No.	2F4-共通 1_Rev. 1	分類：共通
タイトル	その他の経年劣化事象（6事象以外の経年劣化事象）のうち、日常劣化管理事象（△事象）と日常劣化管理事象以外（▲事象）の分類・整理及び先行号炉（2F3）の高経年化技術評価との考え方の違いについて	
説明	<p>その他の経年劣化事象（6事象以外の経年劣化事象）のうち、日常的な保守管理において時間経過に伴う特性変化に対応して経年劣化が確実に実施されているその他の経年劣化事象（日常劣化管理事象：△事象）とそうでないその他の経年劣化事象（日常劣化管理事象以外：▲事象）については、添付資料①「2F4PLM 経年劣化事象の分類」に従い分類される。その一例を以下に示す。</p> <p>【日常劣化管理事象】（添付資料における△事象）</p> <ul style="list-style-type: none"> ・基礎ボルト、支持脚（スライド部）等の腐食（全面腐食） ・弁箱・弁ふた、配管等の炭素鋼の腐食（流れ加速型腐食（FAC）） ・ステンレス鋼機器隙間部の腐食（孔食・隙間腐食） ・ステンレス鋼機器の粒界型応力腐食割れ ・主軸、羽根車等の摺動部の摩耗 ・電源設備の操作機構の固着 ・すべり軸受の摩耗及びはく離 ・計測制御設備の指示計の特性変化 等 <p>【日常劣化管理事象以外】（添付資料における▲事象）</p> <ul style="list-style-type: none"> ・炭素鋼部位の接液部の腐食（全面腐食） ・羽根車の腐食（キャビテーション） ・ステンレス鋼部位の粒界型応力腐食割れ（低温環境） ・ステンレス鋼部位の貫粒型応力腐食割れ（五ほう酸ナトリウム水環境） ・熱交換器伝熱管の摩耗及び高サイクル疲労割れ ・ポンプモータ主軸の摩耗及び高サイクル疲労割れ ・弁体及び弁座シート面の摩耗 ・スプリングのへたり 等

No.	2F4-共通 2, 3_Rev. 2	分類 : 共通
タイトル	<p>震災の影響を踏まえた経年劣化事象において、震災による通常環境からの乖離で進展が考えられる事象及び震災によって使用環境が変化し進展が考えられる事象と各機器における震災影響の健全性評価を行っている内容（機器、部位、劣化事象、確認結果等）について</p>	
説明	<p>震災の影響を踏まえた経年劣化事象においては、震災による通常環境からの乖離で進展が考えられる事象と、震災によって使用環境が変化し進展が考えられる事象が挙げられる。</p> <p>具体的な事象と対策は下記のとおりである。</p> <p>①震災による通常環境からの乖離で進展が考えられる事象</p> <p>(1)津波の浸水による影響</p> <ul style="list-style-type: none"> ・機器の腐食 ・動的機器の摺動部アブレシブ摩耗 ・電気・計装品の絶

表 2 F 4 熱時効の劣化評価に関する評価対象部位の抽出結果一覧

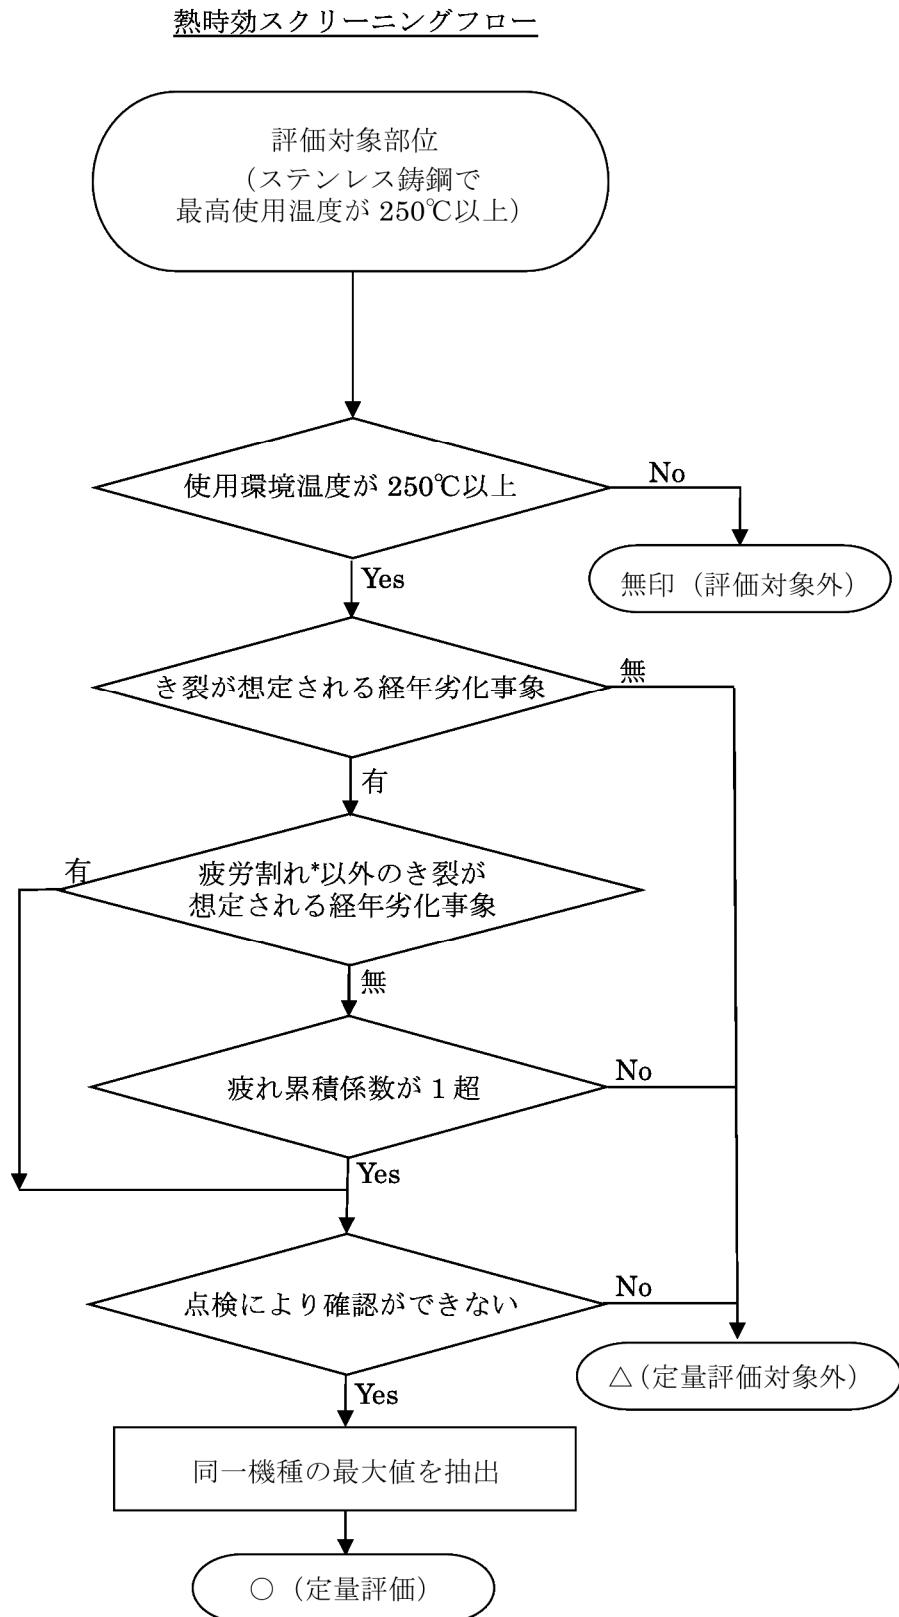
No.	2F4-2相ステンレス鋼の熱時効 1_Rev. 1	分類：共通
説明 (続き)	<p>また、対象機器の一部については定期的な目視点検または浸透探傷検査を実施し、亀裂が無いことを確認している。</p> <p>なお、内在欠陥に対する確認として、告示 501 号に従い使用前検査として放射線透過試験を実施し、JIS G 0581 により許容条件を満足していることを確認している。また、告示 501 号にて放射線透過試験の検査要求の無い機器の一部についても、使用前に放射線透過検査または浸透探傷検査を実施することで機器の健全性を確認している。</p> <p>各機器の検査実績等については、「2F-4-2相ステンレス鋼の熱時効-3,4」を参照のこと。</p> <p>【添付資料】</p> <ul style="list-style-type: none"> ・2F4-熱時効 1-①：熱時効クリーニングフロー ・2F4-熱時効 1-②_Rev. 1 : 2F4 熱時効の劣化評価に関する評価対象部位の抽出結果一覧

図1 上部格子板 亀裂想定位置（単位：mm）

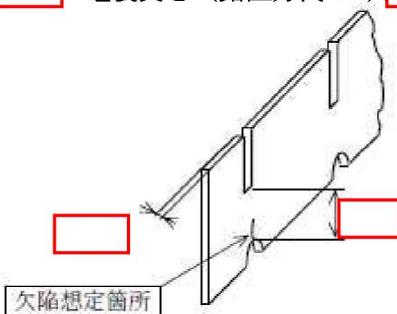
No.	2F4-耐震 15	分類：耐震安全性評価（炉内構造物）
タイトル	上部格子板の韌性低下に対する評価の具体的内容（評価仕様、解析モデル、入力（荷重）条件、評価結果を含む）について	
説明	<p>上部格子板のうち中性子照射量が大きいグリッドプレートに対して、照射誘起型応力腐食割れが発生するものと仮定し、日本機械学会論文集(A編) [] に基づいて破壊評価を実施している。</p> <p>以下、想定欠陥サイズ（評価部位/初期亀裂の幾何条件）、欠陥進展解析（亀裂進展評価）、破壊評価の諸条件ならびに評価方法を示す。</p> <p>1. 評価部位/初期亀裂の幾何条件</p> <p>グリッドプレート（下格子）に設定する亀裂の想定位置について、下格子の切欠き下面に対して上向きに設定する（図1参照）。評価モデルは図2の範囲とし、亀裂深さ（板厚方向 : a） [] 亀裂長さ（鉛直方向 : ℓ） [] mm の [] 亀裂とする。</p>
